Modulo per la presentazione delle osservazioni per i piani/programmi/progetti sottoposti a procedimenti di valutazione ambientale di competenza statale

Oggetto: Codice procedura 10847 - Costruzione ed esercizio di un impianto di produzione di energia elettrica da fonte eolica "FIORA" di potenza nominale pari a 52,8 MW, da realizzarsi nel comune di Manciano (GR) e delle opere ed infrastrutture connesse

TESTO DELLE OSSERVAZIONI

IMMAGINE n. 2 CUMULO IMPIANTI EOLICI nel BACINO VISIVO TERRITORIO di MANCIANO e di MONTALTO di CASTRO.

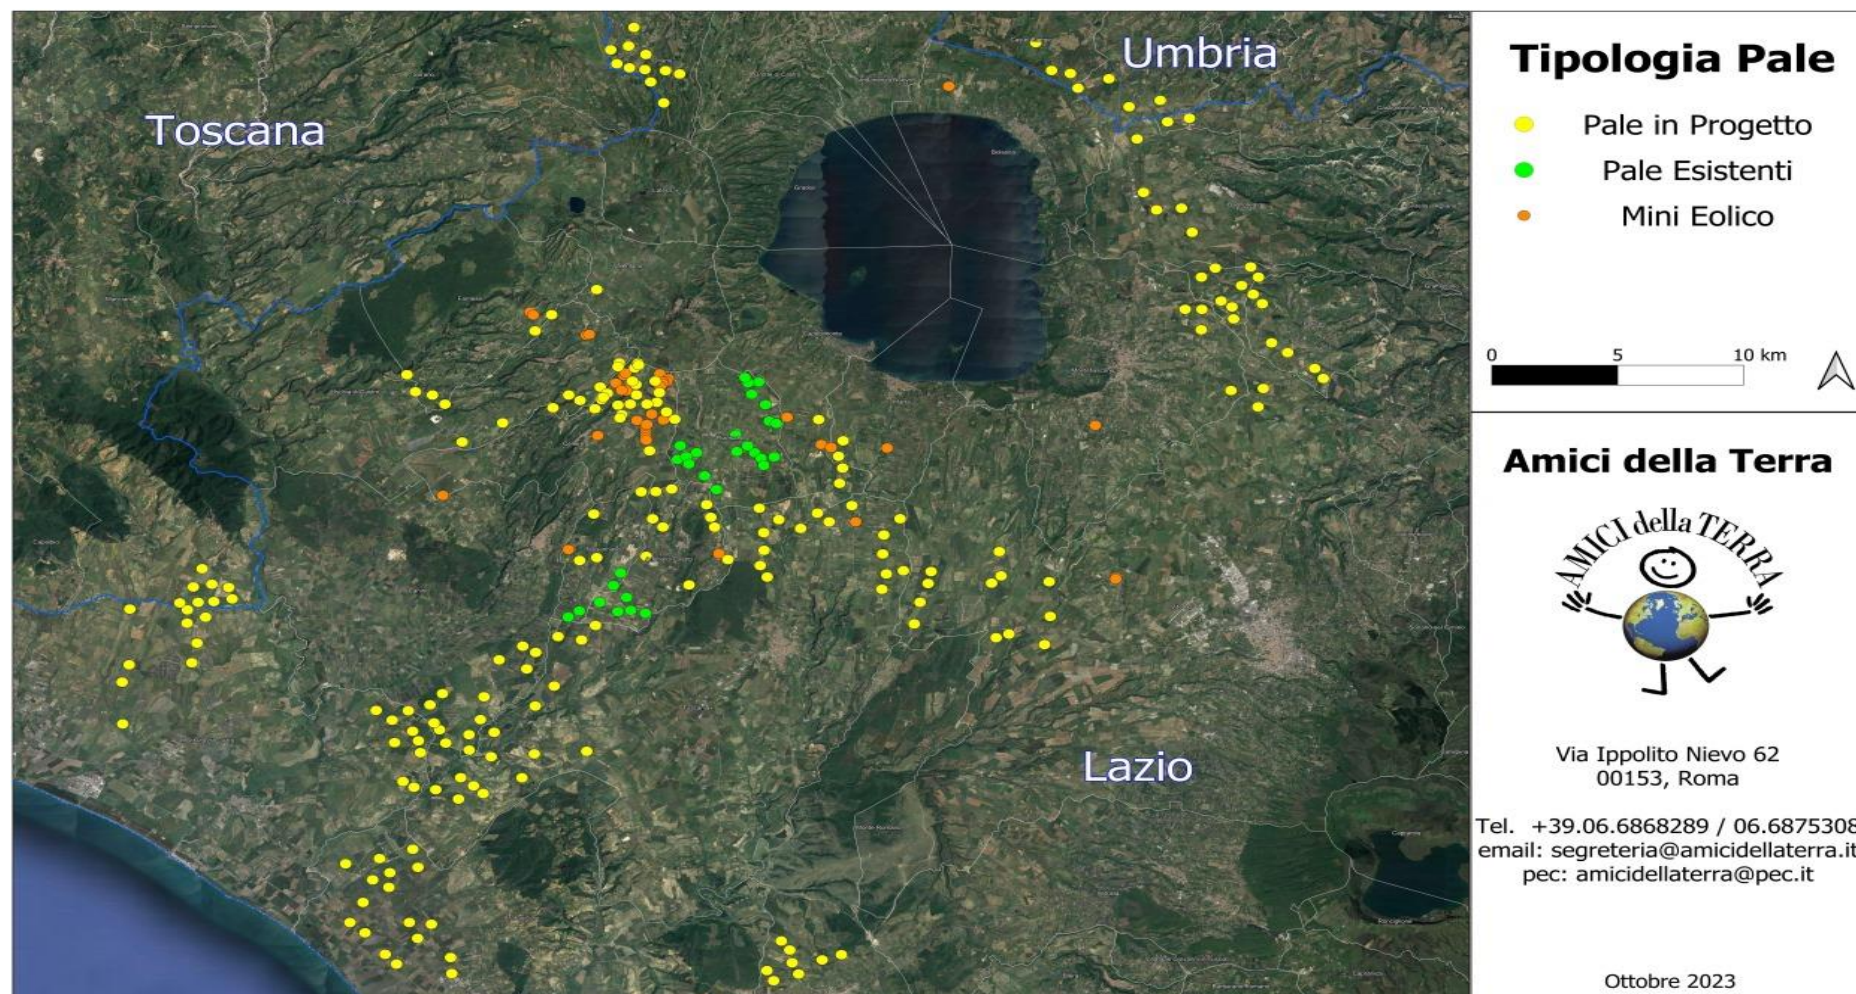
3) OSSERVAZIONE: CUMULO e SATURAZIONE IMPIANTI FER NELLA PROVINCIA di VITERBO, IN PARTICOLARE NEL COMUNE DI MONTALTO DI CASTRO E NELLA ZONA A CONFINO CON IL COMUNE di MANCIANO che SI TROVANO NELLO STESSO BACINO VISIVO.

La zona in cui in cui è stato progettato l'eolico Fiora è già occupata da diversi centinaia di ettari di impianti fotovoltaici già esistenti e in procedura VIA al Mase e alla Regione Lazio così come da diversi progetti di impianti eolici industriali (vedi Allegato Osservazioni immagini nn. 2,3 e 4. L'impianto eolico Fiora, pur trovandosi in Toscana ma nello stesso bacino visivo del territorio limitrofo laziale ed a poche centinaia di metri da una zona già estremamente satura del Lazio, andrebbe ad appesantire una situazione già **critica per la sostenibilità ambientale.**
